## **INFORMES TÉCNICOS PARA LA RESOLUCIÓN DE ALEGACIONES PRESENTADAS AL PROYECTO:**

### **"PROYECTO MODIFICADO DE DEFENSA CONTRA INUNDACIONES DEL RÍO URUMEA A SU PASO POR EL BARRIO MARTUTENE EN SAN SEBASTIAN. FASE 1 Y FASE 2"**

**ASUNTO:** PROYECTO MODIFICADO DE DEFENSA CONTRA INUNDACIONES DEL RÍO URUMEA A SU PASO POR EL BARRIO MARTUTENE EN SAN SEBASTIAN. FASE 1 Y FASE 2 (CONTESTACIÓN ALEGACIONES)

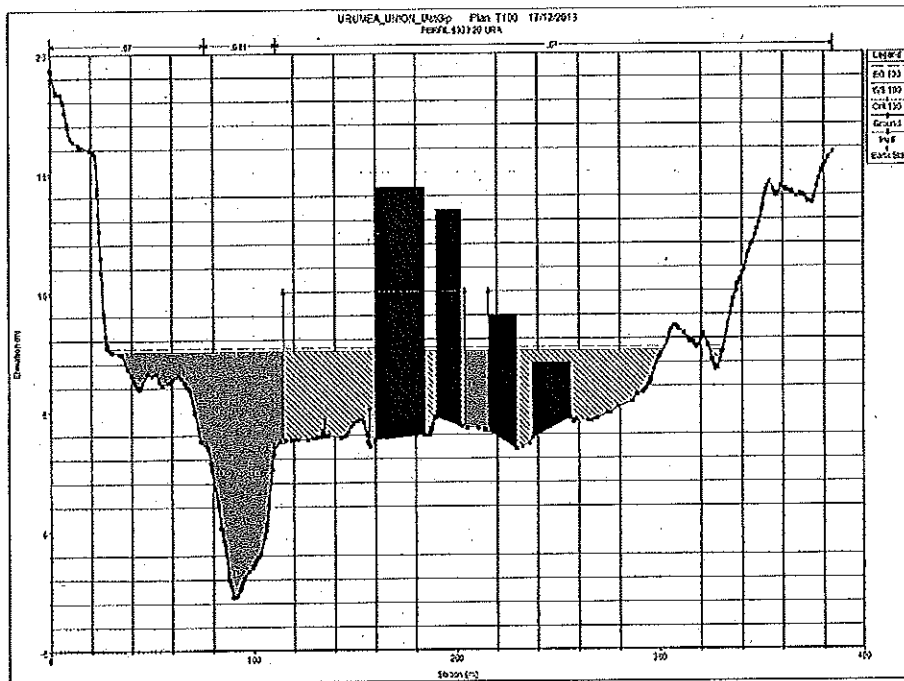
En el segundo punto, se solicita que el proyecto suponga una recuperación del río como espacio público de recreo en toda el área de actuación del barrio.

Actualmente la urbanización y edificaciones existentes presionan las márgenes del río y su disfrute es eminentemente privado. Es innegable que la ejecución de las obras contempladas en este proyecto recuperan las márgenes para uso y disfrute público del río. Además, supone la eliminación de usos que ejercen presiones en la

masa de agua, como son los usos industriales existentes. Tal y como se ha explicado en párrafos anteriores, no es posible la recuperación de ese espacio público a la altura de la calle Apostolado debido a la falta de espacio entre las edificaciones existentes a mantener y el río.
